Commission d'enquête sur le Parc Eolien
des Ailes du Gatinais

Objet : Remarque sur l'étude d'impact acoustique : des compléments sont à donner et l'étude d'impact doit être plus que grandement complétée... **Vous alerter sur la nocivité réelle et démontrée des infrasons de type éolien.** Sur les effets stroboscopiques.

Varennes-Changy, le 18 Mars 2023,

Figure 1 : Niveaux en tiers d'octave pour l'éolienne 1 au hameau Crételle influence de l'absorption des sols

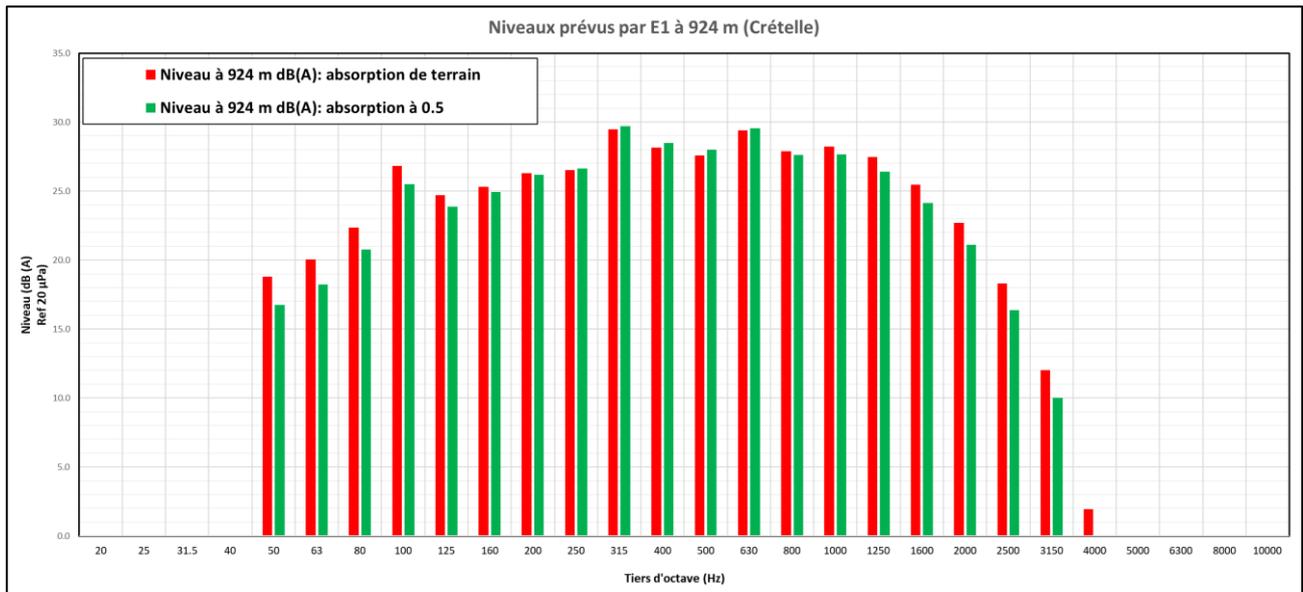
Le niveau d'absorption des sols a été fixé arbitrairement à 0.5. D'où sort cette valeur ? Elle est très loin de refléter les niveaux d'absorption des sols en général (voir Figure 6). Pour mener à bien une étude pour la zone considérée, il aurait fallu venir caractériser le sol ici. Il est plutôt de nature argileuse (glaise) avec une faible porosité et la zone est connue pour être humide. La valeur de 0.5 est beaucoup trop élevée pour cette zone. A 50 Hz la valeur, suivant Figure 6, est plutôt proche de 10% et ne parlons pas des fréquences en dessous de 50 Hz pour lesquelles c'est encore plus bas... Et qui n'apparaissent pas ici dans l'étude.

Une valeur d'absorption de 0.5 sur toutes les fréquences conduit à sous-estimer les valeurs de bruit pour les basses fréquences et a fortiori les niveaux globaux et les dépassements autorisés.

La Figure 1 montre bien l'influence liée au choix de niveau d'absorption des sols pour les fréquences en dessous de 200 Hz. Sur le spectre complet : cela sous-estime les niveaux de l'ordre de 0.3 à 0.5 dB(A). Si on ne considère que les niveaux en basse fréquence (sous 160 Hz) on arrive à 1.4 dB(A).

Figure 2 : niveau pour les 3 éoliennes au hameau Crételle

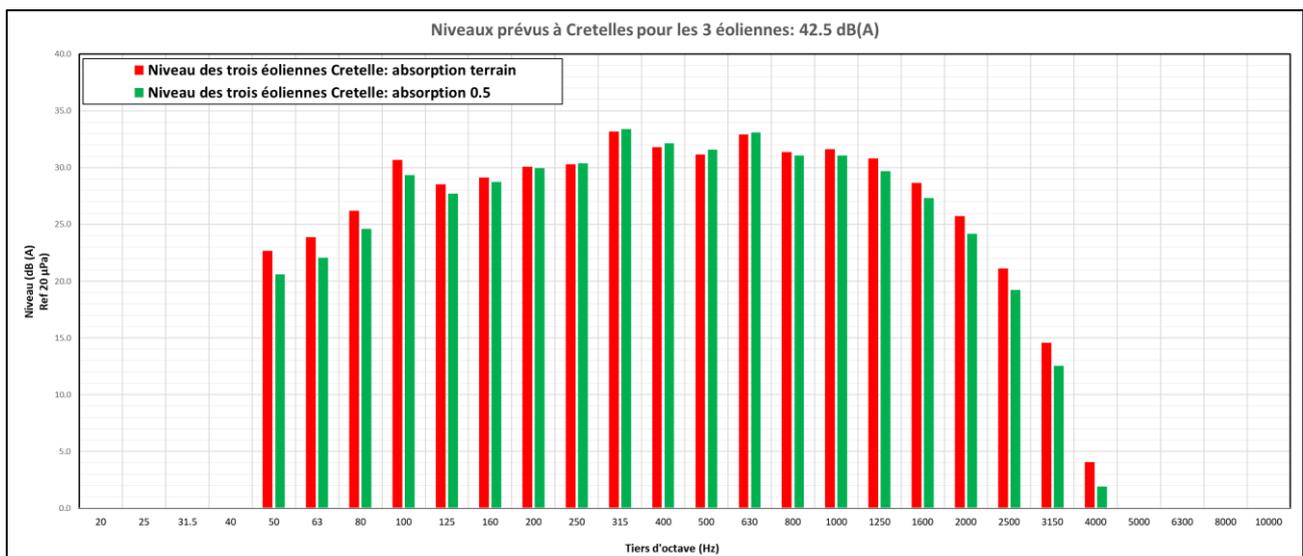
La Figure 2 présente les niveaux calculés pour les 3 éoliennes au hameau Crételle. L'estimation est ici de 42.5 dB(A) mais il faut savoir que les niveaux sont calculés en effectuant une somme quadratique des 3 éoliennes. Cela ne rend pas compte des interférences possible qui peuvent se produire entre les niveaux directs et réfléchis des trois éoliennes. Il n'est pas improbable et surtout pour les basses fréquences que toutes ces contributions soient en phase auquel cas, **les niveaux atteindraient 47.5 dB(A) ce qui aurait du être calculé dans le scénario le pire si on voulait être exhaustif et impartial.**

Même si cela est improbable sur l'intégralité du spectre, les conditions de vent, d'atmosphère, de niveau d'absorption des sols, etc., peuvent très bien agir de la sorte sur la partie basse fréquence du spectre et donner lieu à des fluctuations de niveaux (voire des phénomènes de battements...).

On ne peut donc pas accepter les résultats de l'étude d'impact acoustique en l'état. On doit s'attendre à de fort problèmes de bruit avec l'installation de ces trois éoliennes pour les riverains.

Figure 3 : Niveau de bruit en intérieur à proximité d'un parc éolien en fonctionnement et à l'arrêt (issus de : Investigation of the time dependent nature of infrasound measured near a wind farm", Branko ZAJAMŠEK; Kristy HANSEN; Colin HANSEN, University of Adelaide, Australia

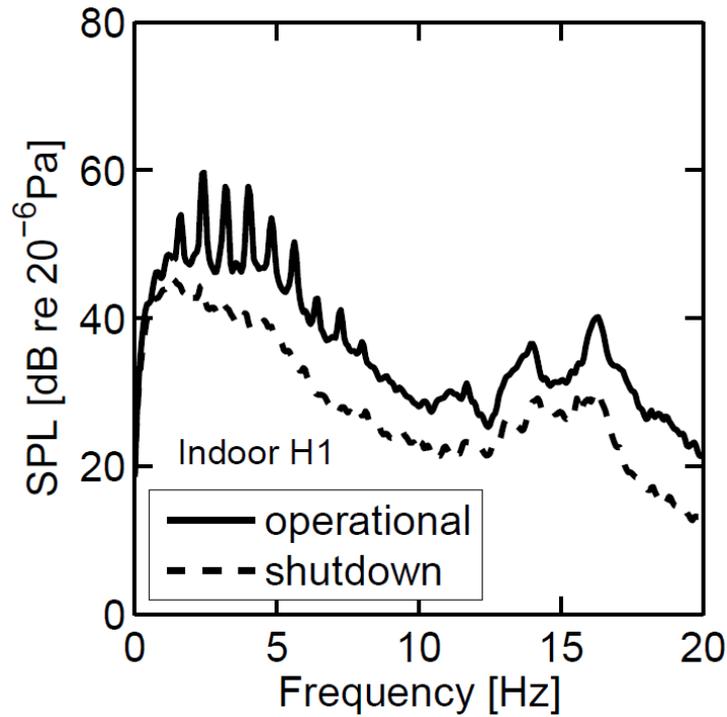
Simplement, en regardant le graphe ci-dessous (voir Figure 3), on peut voir que lorsque le parc éolien est à l'arrêt, on ne trouve aucun pic marqué dans le spectre de bruit. Les pics vus en fonctionnement sont liés à la fréquence de passage de pâle (le nombre de fois par seconde que les pâles passent devant le mât) et les harmoniques de cette fréquence fondamentale. Ces pics émergent de plus de 10 dB du « fond de spectre » et ils devraient aussi être pris en compte pour les calculs des émergences...

De plus, le spectre présenté est issu de moyennages temporels pour en faire une FFT et déterminer les composantes du bruit. Mais il faut surtout se rendre compte que chaque fois qu'une pâle passe devant le mât, c'est une bouffée de bruit pulsé qui va se propager comportant ces composantes tonales.

Figure 4 : seul spectre de bruit trouvé dans l'étude d'impact. Aucun niveau en dessous de 50 Hz.

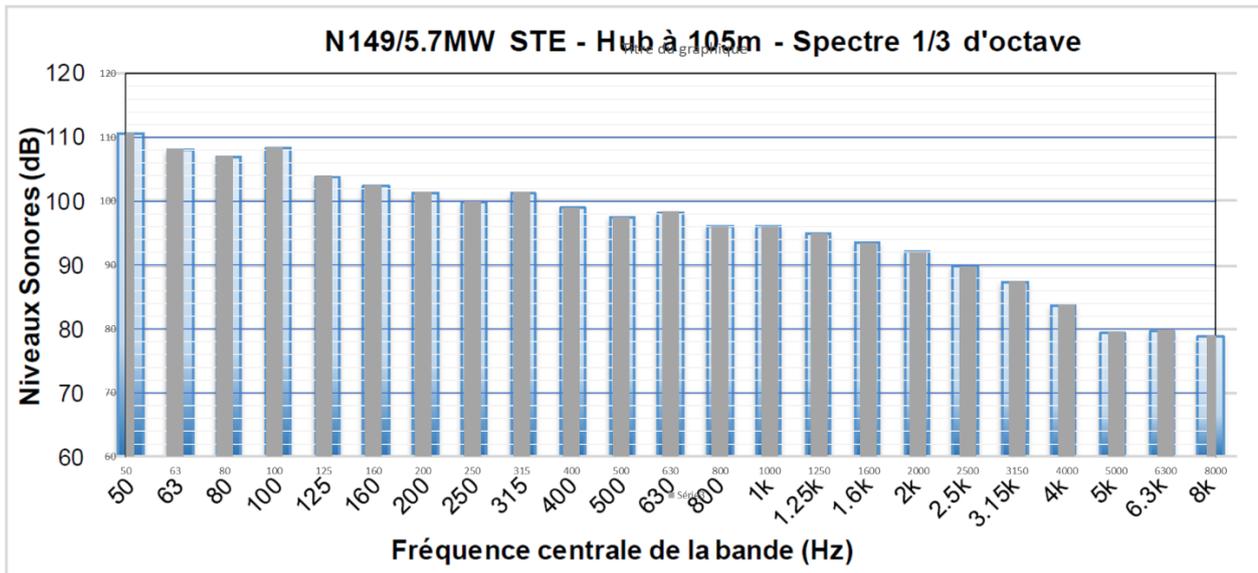
D'abord, le spectre de bruit de l'éolienne fourni ne démarre qu'avec le tiers d'octave 50 Hz (voir Figure 4). Avant le tiers d'octave 50 Hz il y a : 20 Hz, 25 Hz, 31.5 Hz et 40 Hz : où sont ils ? Pourquoi n'apparaissent-ils pas dans les études d'impacts ? Les mesures proviennent évidemment de RWE : une vérification indépendante des niveaux fournis serait des plus judicieuse. De même que la visite et des mesures sur un site où sont déjà installées ces mêmes éoliennes.

La fourniture de l'intégralité du spectre y compris les niveaux des infrasons est nécessaire pour bien juger. La fourniture des spectres en bandes fines à partir de 20 Hz et même plus bas que 20 Hz avec résolution spectrales de 1 Hz devrait aussi faire partie des données fournies et présentées. Pourquoi tout cela n'apparaît-il pas ? Qu'est-ce qui est caché au sujet des éoliennes concernées ?

En recalculant le niveau à partir du spectre en tiers d'octave donné en Figure 4 je trouve 105.6 dB et avec un spectre incomplet ; ce niveau est bien celui donné dans l'étude d'impact, ainsi, les fréquences en dessous de 50 Hz ne sont pas incluses dans ce niveau. Il est à noter que le niveau généré par les fréquence en dessous de 1000 Hz représente déjà 104.1 dB. Ceci indique que les aspects basses et moyennes fréquences sont très importants et ce sont ceux qui sont plus facilement propagés à grande distance. Il importe donc de bien vérifier ce qui se passe en dessous de 1000 Hz chez les riverains mais pas uniquement par les calculs des niveaux globaux mais bien par l'analyse des écarts spectraux entre le bruit résiduel mesuré et le bruit final calculé avec la contribution du parc.

Figure 5 : spectre de puissance Vestas 3 MW et Nordex N149/5.X TS105 5,7MW STE

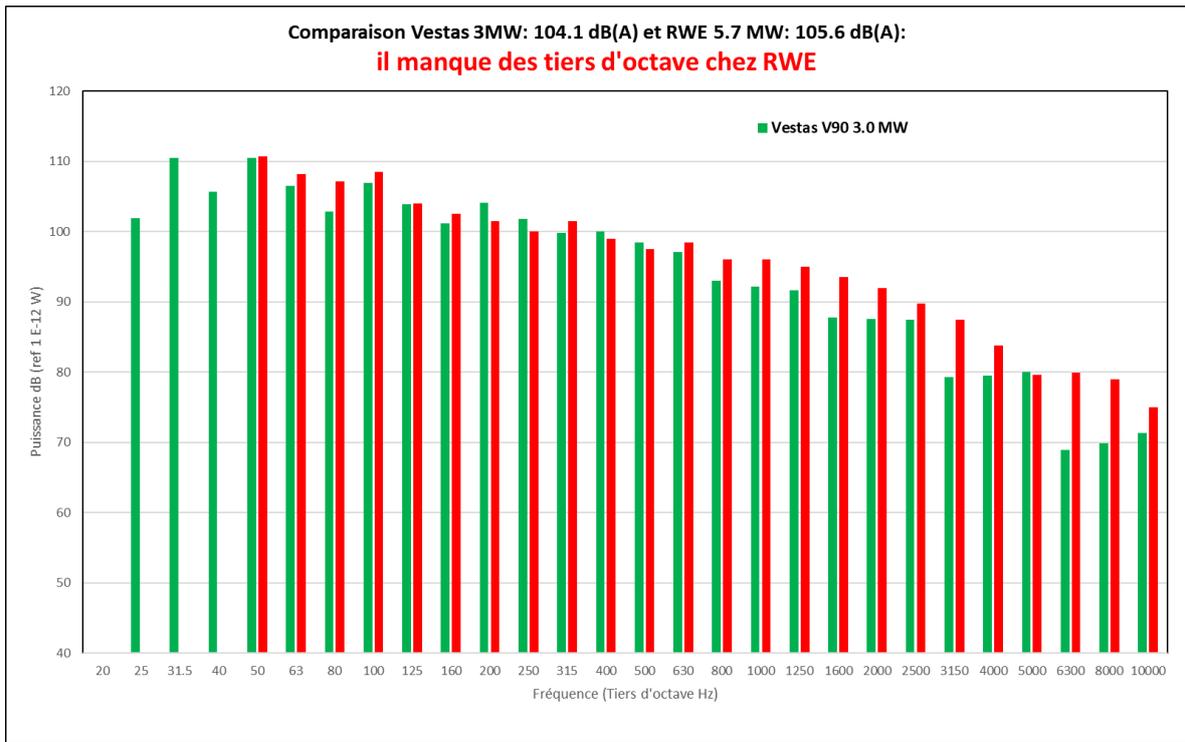
A titre d'exemple, je fournis une comparaison avec un éolienne de 3 MW de Vestas (Figure 5 : spectre de puissance Vestas 3 MW et Nordex N149/5.X TS105 5,7MW STE). On trouve les niveaux de puissance acoustique des éoliennes Vestas depuis le tiers d'octave 6.3 Hz comme présenté dans la Figure 16. Comment se fait-il que toutes les données acoustiques de ce projet n'aient pas été utilisées ni présentées ?

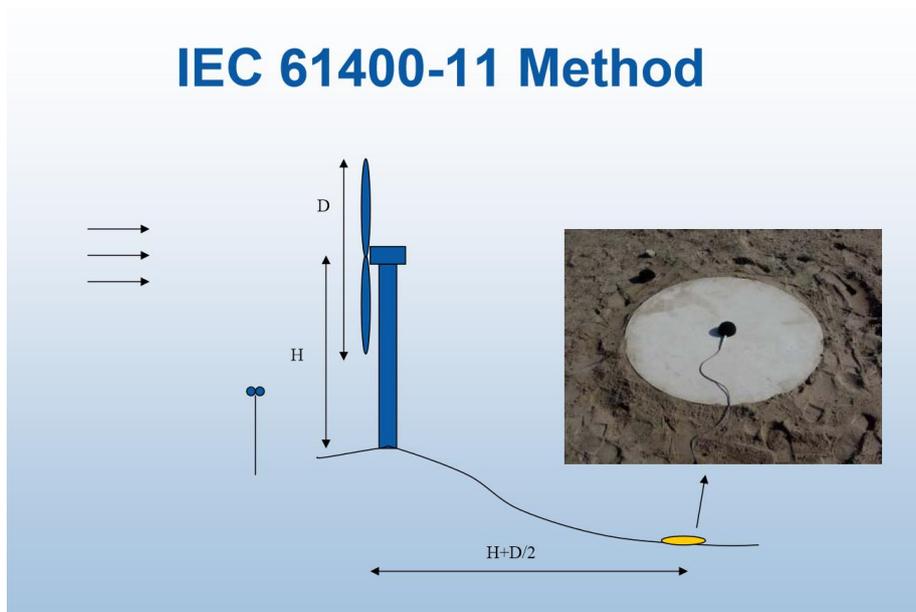
Entre 2004 et 2005, j'étais dans une société spécialisée en Imagerie acoustique et nous avons travaillé pour les constructeurs GE Wind Energy (en Allemagne) et Vestas (au Danemark). La technique d'imagerie, utilisant une grande antenne de 15 m par 15 m avec 160 microphones, permet de quantifier et de localiser précisément les zones d'émissivité du bruit sur les structures. Je pensais que nos résultats seraient exploités pour aider à réduire le bruit généré par les éoliennes car la réduction du bruit des systèmes est mon métier. Mais non ! Vue leur précision de localisation et de quantification, nos résultats ont été utilisés aux fins de prédire, avec des modèles de propagation, combien de fois, en fonction des conditions météo, un parc dépasserait les niveaux de bruit autorisés en façade des bâtiments. Il se trouve, qu'avec nos résultats, le nombre de fois estimé était bien plus important que ce qui est prédit à partir des données issues de la « norme » de mesurage du bruit des éoliennes : IEC 61400-11 (voir Figure 8).

Cette « norme » est à l'avantage des fabricants d'éoliennes. Elle ne permet pas de correctement estimer la puissance acoustique réelle de ces machines puisqu'elle se base sur un seul microphone au sol... Dans les autres domaines de l'industrie, on utilise 20 microphones répartis sur une demi-sphère englobant l'objet, ou des mesures sur des grilles entourant les objets, etc. ... Le seul bon sens permet de comprendre le biais induit ici... Ainsi, toutes les données de puissance acoustique des éoliennes sont sous-estimées et conduisent toutes les études d'impact acoustique à déduire qu'il n'y aura évidemment aucun problème dans le voisinage !
